Referencia Molde: 1861

T22 STD

REPARACIÓN:

Rebajar alas del molde.
Igualar cotas de altura en pieza con M-1714.

FOTOGRAFIES REFERENT AL PUNT 3

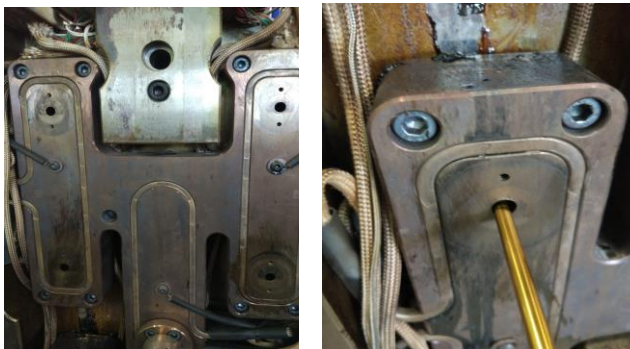
Una vegada tot net s'ha tornat a posar el motlle en funcionament, al principi tot semblava indicar que funcionaria correctament, però amb les hores es detecta que les peces en comptes de millorar, presenten cada vegada més material degradat, i en comptes de ser dues cavitats les afectades, al final ho són totes, el que ens indica que es recrema el material dins la càmera calenta.

Per les nostres proves al taller deduíem que hi ha 3 motius principals:

1.-Manca refrigeració a la zona del bloc.

2.-Les temperatures que ens marquen els piròmetres difereixen molt de la realitat, al taller amb el motlle desmuntat, programant totes les temperatures de les resistències del bloc a 130 ° C, les sondes ens marcaven temperatures entre 55 i 60 ° C per sobre dels que ens diuen els piròmetres. Les lectures s'han realitzat al costat de les sondes que hi ha al bloc.

3.- Manquen casquillos d'ajust entre bloc i vàlvules, totes les càmeres en porten, això pot provocar que amb el moviment de les vàlvules, s'arregli material cap endarrere del bloc, i aquest material es recremi i provoqui els problemes comentats.
